**Rapport de la commissaire - enquê-
trice suite à l'enquête publique rela-
tive au projet de zonage d'assainis-
sment de l'ensemble des com-
munes de Redon Agglomération (dé-
partements 35, 56, 44)**

Dossier E250290

ENQUETE
DU 27 JUIN
AU 3 JUILLET
2026

Figure 11 : Projet de raccordement au réseau de la STEP du Couturier

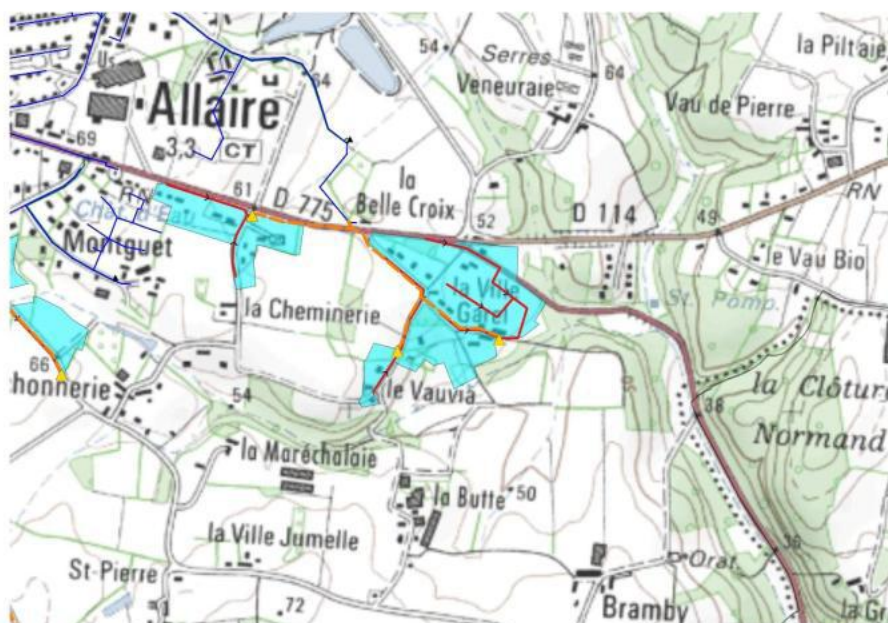
Observation n° 1 — Intégration du secteur ZE_51 La Ville Garel au zonage d'assainissement collectif

La commune d'Allaire demande l'intégration du secteur ZE_51 La Ville Garel au zonage d'assainissement collectif. L'étude de zonage reconnaît elle-même que le ratio coût assainissement collectif / assainissement non collectif (AC/ANC) pour ce secteur s'établit à 3,26, soit en deçà du seuil de 4 retenu par Redon Agglomération comme critère de basculement vers le collectif pour les secteurs en lotissement. L'exclusion de ce secteur résulte uniquement de l'application des critères de priorisation intercommunaux, et non d'une impossibilité technique ou économique.

La commune demande en conséquence la révision de la priorisation intercommunale pour ce secteur et son intégration au zonage collectif approuvé, condition nécessaire à la mise en œuvre effective de l'OAP n°10 telle que définie au PLU.

Observation n° 4 — Réintégration des parcelles du secteur sud-est du bourg — Rue de la Maladrerie

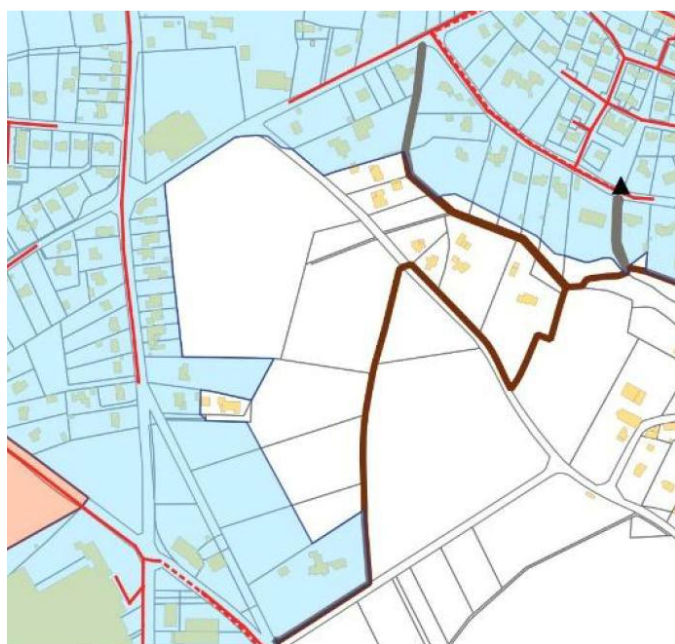
La commune s'oppose à la sortie du zonage collectif de parcelles situées dans le secteur sud-est du bourg, rue de la Maladrerie.

L'extrait cartographique joint en annexe de la présente observation montre que ces parcelles sont entourées de zones maintenues dans le périmètre collectif proposé, et que des constructions existantes y sont implantées. Cette exclusion impose une contrainte d'assainissement non collectif à des habitations dont la situation géographique — au cœur d'un secteur collecté — ne la justifie pas, et crée une rupture de continuité du zonage préjudiciable à sa cohérence.

Question	Réponse
Observation n° 4 — Réintégration des parcelles du secteur sud-est du bourg — Rue de la Maladrerie La commune s'oppose à la sortie du zonage collectif de parcelles situées dans le secteur sud-est du bourg, rue de la Maladrerie. Ces parcelles bâties figuraient dans l'ancien zonage d'assainissement réglementaire en vigueur. Leur exclusion du projet de zonage révisé constitue donc une régression par rapport au document opposable actuel, sans que les conditions techniques ou économiques le justifient. L'extrait cartographique joint en annexe de la présente observation montre que ces parcelles sont entourées de zones maintenues dans le périmètre collectif proposé, et que des constructions existantes y sont implantées. Cette exclusion impose une contrainte d'assainissement non collectif à des habitations dont la situation géographique — au cœur d'un secteur collecté — ne la justifie pas, et crée une rupture de continuité du zonage préjudiciable à sa cohérence. La commune demande la réintégration de ces parcelles dans le zonage d'assainissement collectif et la mise en cohérence du périmètre avec le bâti existant et le réseau en place.	Observation n° 4 — Réintégration des parcelles du secteur sud-est du bourg — Rue de la Maladrerie Le nouveau zonage proposé a pour objectif d’être homogène sur l’ensemble du territoire de Redon Agglomération, et réalistes au regard des moyens de la collectivité. Ainsi la méthodologie de l'étude du zonage a consisté entre autres à étudier les secteurs urbanisés situés dans le zonage d'assainissement réglementaire mais qui n'étaient pas raccordés à un réseau d'assainissement collectif, comme c'est le cas du secteur ZE_52 – La Maladrerie. L'étude démontre que le raccordement du secteur impliquerait la pose d'un poste de relevage pour 7 habitations. A l'inverse, il existe des solutions techniques adaptées (filières agréées, tertres,...) permettant d'implanter des dispositifs ANC dans des terrains peu favorables. La comparaison des coûts a montré que le maintien de l'assainissement non collectif est huit fois moins cher que le raccordement à l'assainissement collectif. L'analyse de ce secteur conclue donc à son maintien en assainissement non collectif. REDON Agglomération a mis en place un programme d'aides en partenariat avec l'ANAH pour aider les foyers très modestes à mettre en conformité leur installation non conforme présentant un impact sur l'environnement et sur la santé des personnes. L'extrait cartographique joint montre la superposition du périmètre de zonage d'assainissement collectif en vigueur (en marron) et du périmètre de zonage d'assainissement collectif proposé par la présente étude de zonage (sur fond bleu). Le zonage proposé n'exclue pas seulement le secteur urbanisé de la Maladrerie, mais aussi la zone 1Aue d'équipements sportifs ne générant pas d'eaux usées, toutes deux dépourvues de desserte par un réseau d'assainissement collectif (en rouge). Il n'y a donc pas de rupture de continuité du zonage d'assainissement collectif sur la rue de la Maladrerie.

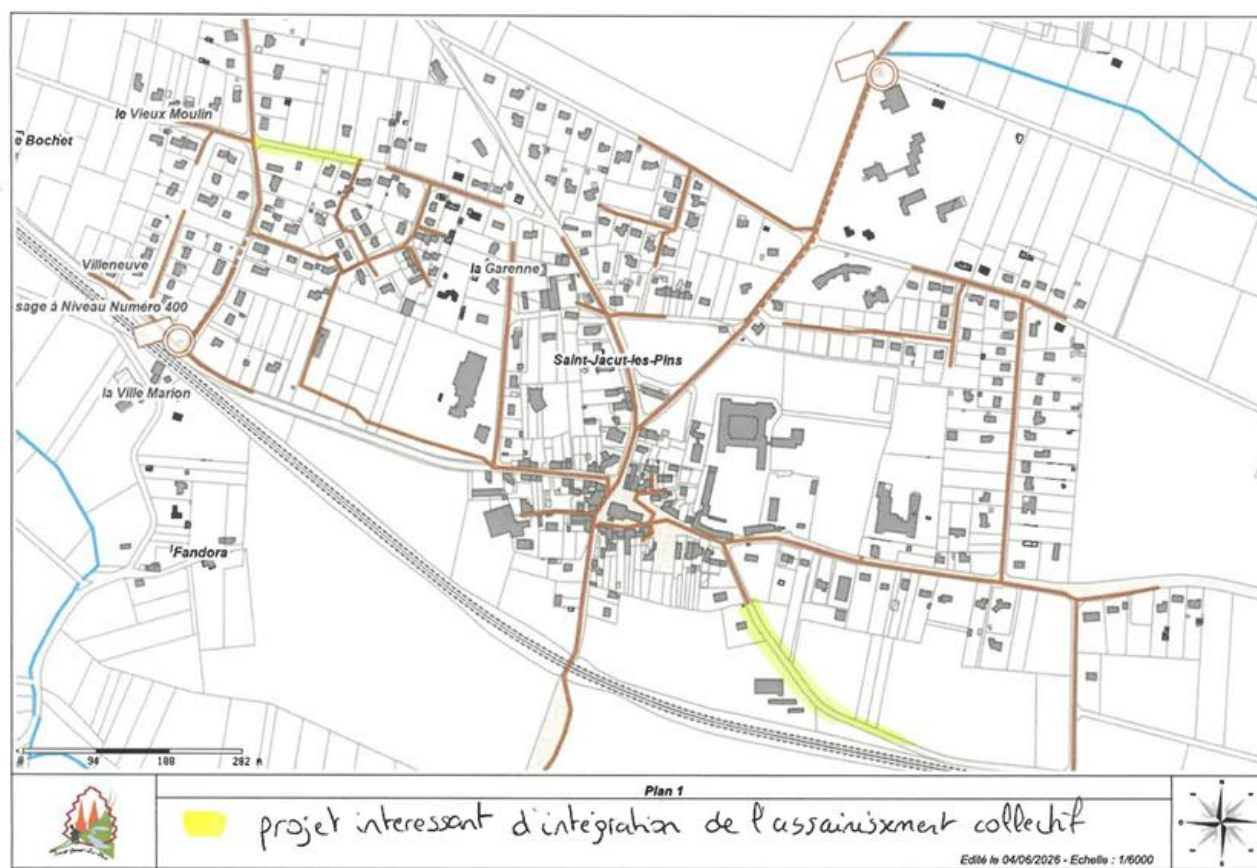
La commune signale un dysfonctionnement spécifique sur le réseau de collecte dans le secteur Pédron. La canalisation d'eaux usées desservant ce secteur transite sous l'emprise de l'usine Méhat. Des surverses répétées ont été constatées au poste de relèvement correspondant, possiblement imputables à des dommages causés aux canalisations par les engins de manutention de l'établissement : la dalle de l'espace de stockage ne permettant pas l'infiltration des eaux pluviales, celles-ci se déversent directement dans le réseau EU lors des épisodes de forte pluie.

La commune demande :

- qu'une inspection télévisée de cette canalisation soit diligentée par Redon Agglomération ;
- que soit étudiée la faisabilité d'un raccordement alternatif du secteur par un nouveau poste de relèvement, permettant simultanément de neutraliser la canalisation endommagée et d'assurer le raccordement de la rue de Redon par ce biais. La commune demande que cette étude de faisabilité soit intégrée aux travaux de révision du zonage, au titre des dysfonctionnements hydrauliques identifiés sur le réseau actuel.

Question	Réponse
faisabilité soit intégrée aux travaux de révision du zonage, au titre des dysfonctionnements hydrauliques identifiés sur le réseau actuel. 	RE15 03/07/2026, M et Mme PINOT, propriétaires du 74 et 76 rue du Docteur Laennec à Pipriac, ne sont toujours pas raccordés à l'assainissement collectif. Cela fait 26 ans qu'ils sont en attente, avec une fosse "provisoire" installée par le service technique de la commune. En 1999, le Maire Y. PINSON et son adjoint H.LEROY leur avaient demandé de patienter au vu du délai de réalisation à court terme de l'extension du réseau dans notre rue. Selon l'étude de zonage, ils constatent que la rue du Docteur Laennec est exclue, alors qu'ils sont en ZONE UE. Ils souhaitent que leur demande de raccordement au réseau collectif soit enfin prise en considération. Nous apportons une précision à cette demande : un document d'urbanisme n'a pas vocation de définir les zones desservies par un assainissement collectif, c'est le zonage d'assainissement des eaux usées, éventuellement annexé au PLU, qui définit de telles zones. Le PLU de Pipriac précise d'ailleurs pour les secteurs classés en zone UE : « <i>Sous réserve que la nature des effluents soit compatible avec les conditions d'exploitation du réseau, toutes les eaux et matières usées doivent être évacuées par des canalisations souterraines raccordées au réseau collectif d'assainissement, ou à défaut par un dispositif autonome respectant les dispositions réglementaires en vigueur. Dans ce cas, la construction n'est autorisée que si le dispositif d'assainissement autonome a reçu un accord du Maire. Dans le cadre du recueil de cet accord, la mise en place du dispositif doit être justifiée par une étude particulière réalisée sur la parcelle par un bureau spécialisé si pour le secteur considéré l'étude de zonage n'a pas arrêté le choix d'une filière adaptée.</i> » Ainsi, le classement en zone UE n'est pas une garantie d'un raccordement futur à un réseau collectif. A noter toutefois que le zonage d'assainissement des eaux usées de Pipriac, réalisé en 1998 et révisé en 2009, classait les 74 et 76 rue du Docteur Laennec dans la zone d'assainissement collectif. Le nouveau zonage proposé a pour objectif d'être homogène sur l'ensemble du territoire de Redon Agglomération, et réaliste au regard des moyens de la collectivité. Ainsi la méthodologie de l'étude du zonage a consisté entre autres à étudier les secteurs urbanisés situés dans le zonage d'assainissement réglementaire mais qui n'étaient pas raccordés au réseau d'assainissement collectif, comme c'est le cas du secteur ZE_154 – Rue du Docteur Laennec. L'étude démontre que le raccordement du secteur impliquerait la pose d'un poste de relevage pour 5 habitations. Pour une habitation, cette solution impliquerait la pose d'un poste de relevement individuel. A l'inverse, il existe des solutions techniques adaptées (filières agréées, tertres,...) permettant d'implanter des dispositifs ANC dans des terrains peu favorables. La comparaison des coûts a montré que le maintien de l'assainissement non collectif est huit fois moins cher que le raccordement à l'assainissement collectif. L'analyse de ce secteur conduit donc à son maintien en assainissement non collectif. REDON Agglomération a mis en place un programme d'aides en partenariat avec l'ANAH pour aider les foyers très modestes à mettre en conformité leur installation non conforme présentant un impact sur l'environnement et sur la santé des personnes.
